QUADRILATERO Marche Umbria S.p.A.	2.1.3 – PEDEMONTANA DELLE MARCHE Terzo stralcio funzionale: Castelraimondo nord- Castelraimondo sud Quarto stralcio funzionale: Castelraimondo sud – Innesto SS77 a Muccia Nota di riscontro osservazioni ANAS di cui al prot. QMU-3762 del 30.07.2020 Disciplina GN (Gallerie naturali)								
	Opera LO703	Tratto 213	Settore E	CEE 01	WBS 000000	Id. doc. REL	N. progr. 03	REV. B	Pag. di Pag. 1 di 18

La presente nota fornisce un riscontro alle osservazioni ANAS afferenti la disciplina GN gallerie naturali allegata alla nota QMU 3762 del 30.07.2020 riguardanti il progetto esecutivo del 3° e 4° stralcio funzionale della Pedemontana delle Marche, tratti Castelraimondo nord - Castelraimondo sud e Castelraimondo sud – Innesto SS77 a Muccia.

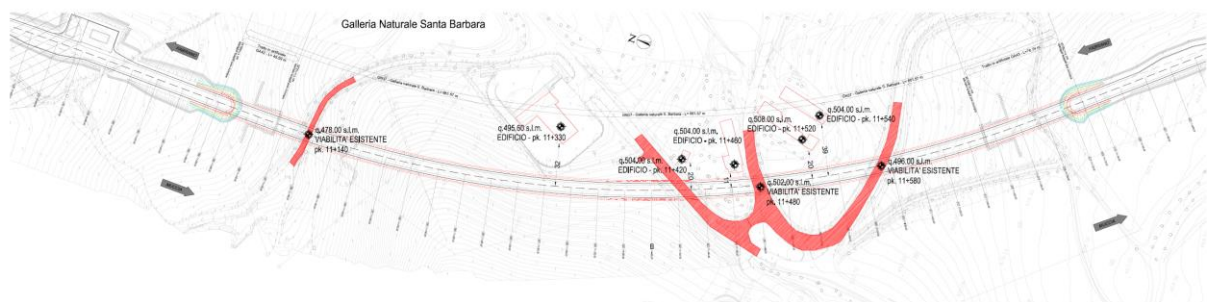
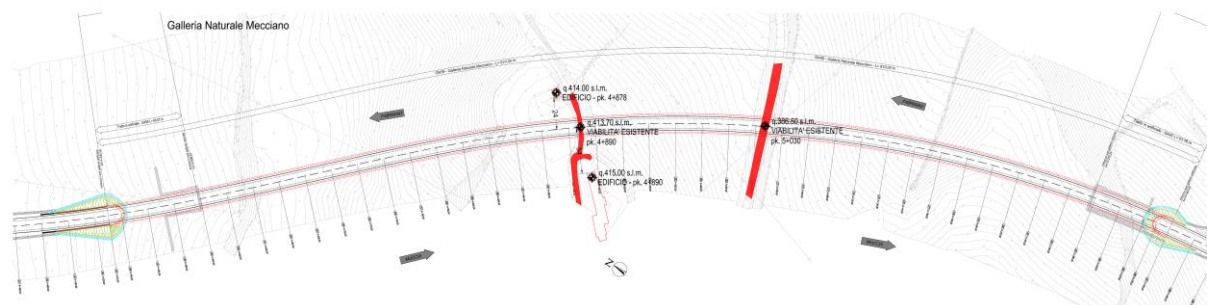
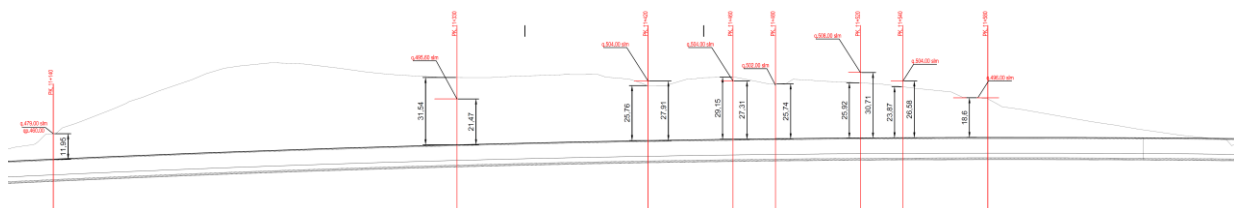
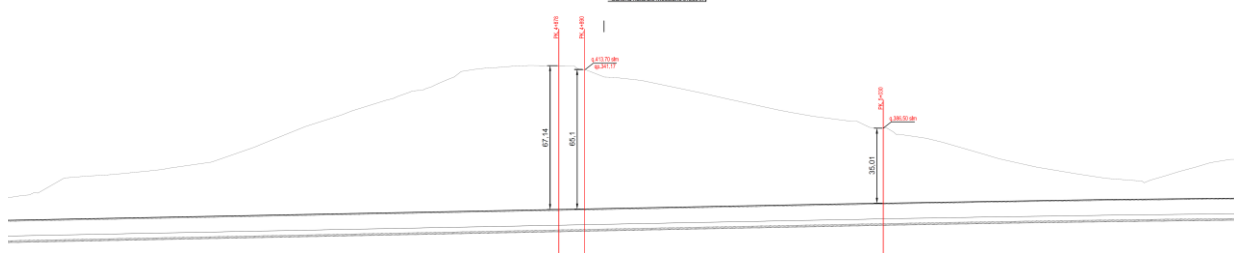
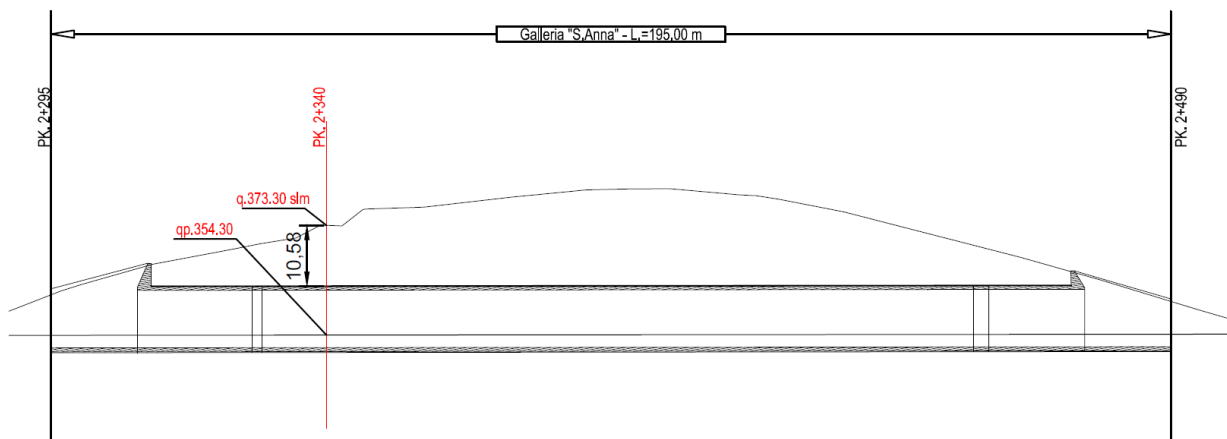
Gallerie naturali	Per le gallerie naturali mancano le valutazione degli effetti indotti dallo scavo delle stesse su eventuali preesistenze superficiali, considerando la presenza di tratte a copertura ridotta e la presenza di numerose interferenze.
-------------------	---

Non risultano interferenze tra le tratte a bassa copertura in scavo e preesistenze superficiali. Come desumibile dagli stralci planimetrici riportati nelle figure seguenti limitate interferenze sono riscontrabili in corrispondenza della Gallerie Santa Barbara e Mecciano che tuttavia sottoattraversano le tratta con coperture rispettivamente pari a o superiori a 27 e 65 m, e comunque sempre pari o maggiori a 2 Diametri.

Le uniche interferenza con delle tratte a bassa copertura sono rappresentate da una viabilità in corrispondenza della Galleria S. Anna e da due in corrispondenza degli Imbocchi della Galleria Santa Barbara per le quali sarà implementato apposito piano di monitoraggio in corso d'opera finalizzato alla verifica della sussistenza di condizioni di sicurezza per l'utenza. Analoga campagna di monitoraggio potrà essere, all'occorrenza, implementata anche in corrispondenza delle restanti preesistenze

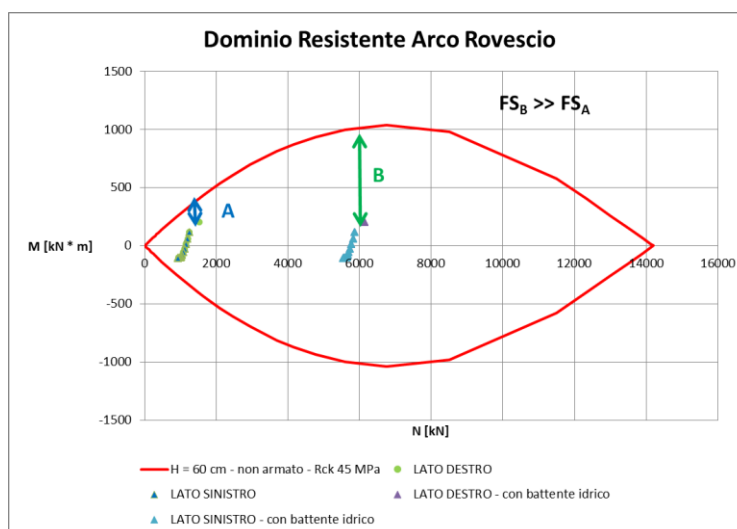
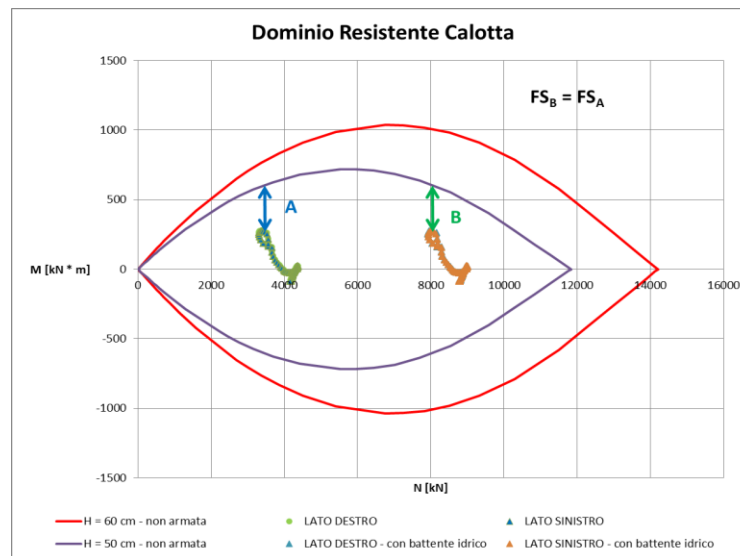
Relazioni di calcolo	I rivestimenti definitivi devono essere verificati anche tenendo conto dell'effetto a lungo termine della presenza e della spinta dell'acqua (ripristino delle condizioni idrostatiche), avendo rilevato per tutte le gallerie un livello di falda superficiale.
----------------------	--

Si confermano i contenuti circa l'approccio progettuale seguito riguardo all'effetto dell'acqua sui rivestimenti definitivi coerente a quanto operato anche sulle altre gallerie del lotto (Galleria Serre e Croce di Calle). Oltre a quanto chiarito nell'apposito capitolo presente all'interno della relazione ed ad ulteriore sostegno delle motivazioni addotte si precisa che la strumentazione installata per il monitoraggio delle pressioni neutre e del livello di falda è costituita da piezometri a tubo aperto che consentono l'individuazione di un livello di falda medio sull'intera altezza del tratto sfinestrato del tubo piuttosto che un riscontro puntuale e caratteristico delle condizioni idrauliche dei vari strati che si alternano lungo le verticali di indagine. La scelta di effettuare il dimensionamento dei rivestimenti in assenza di battente idrico è da intendersi a vantaggio di sicurezza. L'eventuale presenza di acqua al di sopra della galleria comporterebbe, infatti, lo sviluppo di maggiori sforzi normali rispetto a quelli effettivamente presenti in progetto e tali da incrementare il fattore di sicurezza nei confronti della rottura strutturale dell'elemento rispetto a quanto ad oggi tollerato. Tuttavia, al fine di non trascurare nessuna possibile condizione progettuale si riporta nel seguito il calcolo dello sforzo normale massimo indotto sui rivestimenti definitivi

da cui si ottiene un valore di sforzo normale (Nidrostatico) pari a $\sigma \cdot e = 5508 \cdot 0.6 = 3305 \text{ kN}$ che, sommato allo sforzo normale di progetto, produce un incremento del fattore di sicurezza nei confronti della rottura così come evidenziato per il caso esplicativo riportato nelle figure seguenti.
